改善箇所説明図

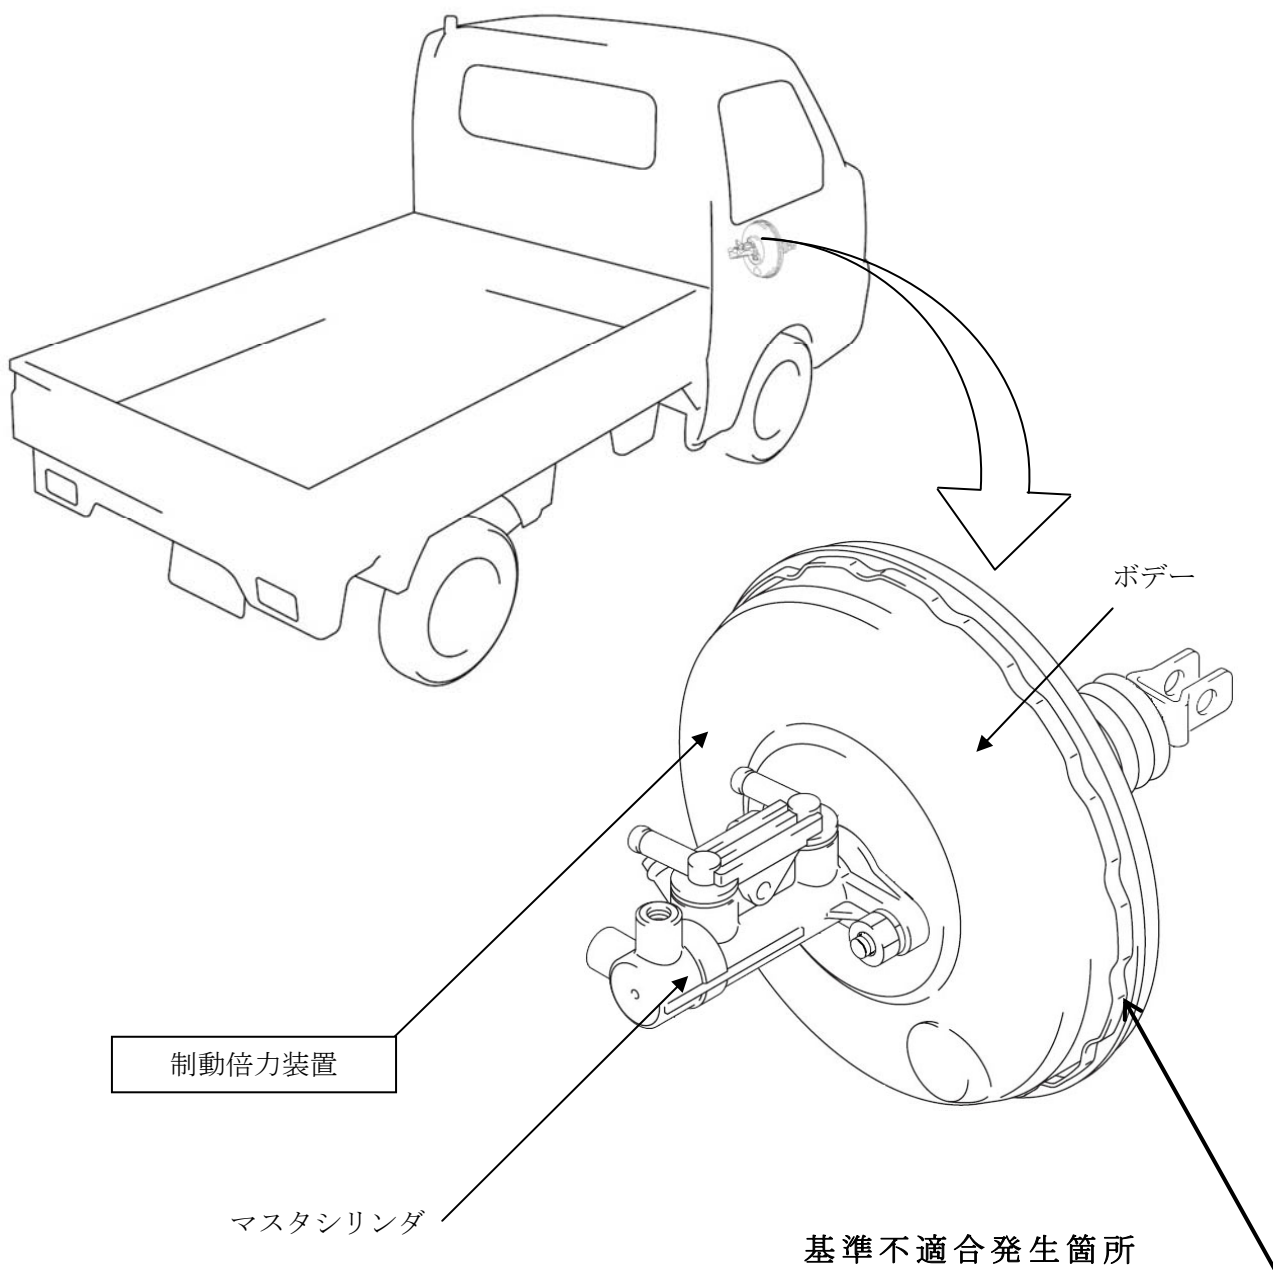
制動倍力装置のボデーのかしめが不適切なため、かしめ強度が不足しているものがある。そのため、ブレーキペダルを強く踏むとかしめが外れてブレーキペダル踏力がマスタシリンダに伝達されずブレーキが効かなくなるおそれがある。

全車両、制動倍力装置の製造ロット番号を点検し、該当するものは制動倍力装置を良品に交換する。

注： は交換部品を示す。
